第１回新築検討協議会を踏まえた検討結果について

□配置計画について

A　案	B　案

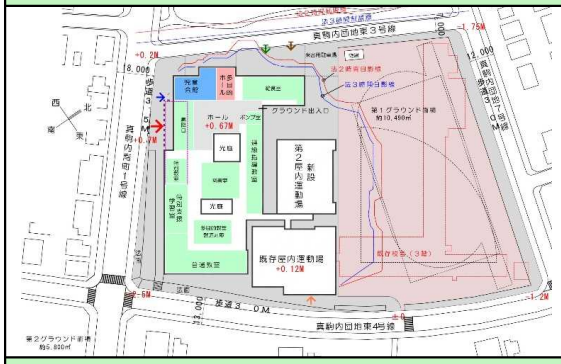
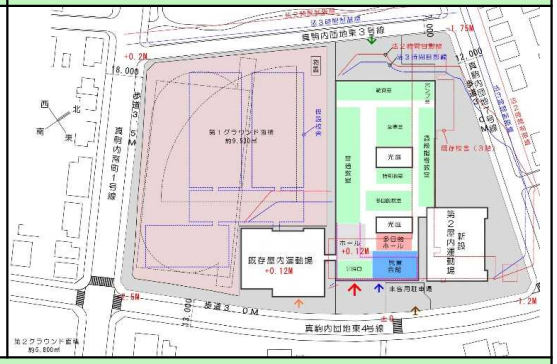
第１回協議会意見・その後頂いた意見	A案に賛成	A案とB案を比べると、利便性・工期・経費の面からA案が良いと思う。
		児童生徒の教育環境への影響を考えると、仮設校舎がなく、工事期間が短い方が良い。
		児童生徒への影響を考えると、少しでも早く完成するA案が良い。
		日影や騒音などのデメリットを踏まえても、A案が良いと思う。
		学校の運営しやすさが大切なので、学校が良いと考えているA案が良い。
	B案に賛成	B案が良い。２つのグラウンドが近くなる。仮設校舎は一時的なもの、長い目でみるべき。A案はグラウンド位置が反対になり北側住民に音の影響がある。また、南西側の住宅地に圧迫感を与える。学習環境としては、グラウンドに校舎の影が落ち、日当たりが悪くなる。
	他	A案B案どちらにしても、児童生徒や教員の負担が少ない方が良いと考えている。コロナの関係もあるが、外から人が入ってくる場所は学校と分離できる配置が良い。

比　較　検　討		
周辺住宅への日影の影響が小さい 校舎の位置が変わり、音の影響や景観が変化	**周辺への影響**	現況と同等
体育や行事等で連動利用がしやすい 体育用具を２つの屋運で共有しやすい 避難所として運営しやすい	**屋内運動場** （既存・新設第2）	体育や行事等で連動利用がしにくい 体育用具を２つの屋運で共有しにくい 避難所として運営しにくい
既存と同程度の広さを確保可能 整形で体育や行事等において、幅広い使用が可能	**第1グラウンド**	既存より約1,000m²小さくなる 不整形で体育や行事等において、幅広い使用がしにくい
仮設校舎なし 引越が１回で済み、児童生徒や教職員への負担が最小限	**仮設校舎**	仮設校舎あり（事業費増） 引越が２回あり、児童生徒や教職員の負担が大きい
約２年	**工事期間**	約３年（仮設校舎建設等に約１年）

教育委員会では、これまでに頂いた意見を踏まえ、児童生徒にとっての学習環境や教職員への負担、周辺地域への影響などを考慮して、「A案」の配置計画を基に設計を進めることにしました。
